## Artikelwijziging: SAC gereedschapskoffer 400 0072 10 naar 400 0237 10 met extra gereedschap

Versie 2.2009

**LuK 0016**

Figuur 3: 400 0238 10

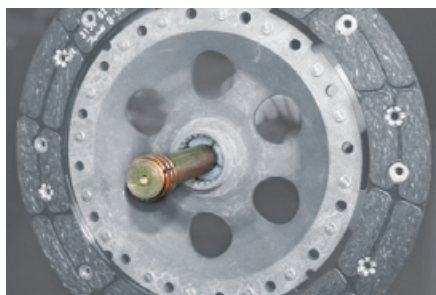
**Nieuw:** 400 0238 10

Dit is het ontspangereedschap voor de laatste generatie SAC-koppelingen met blokkeerelement, gebruikt in verschillende VW/Audi/Seat of Skoda modellen.
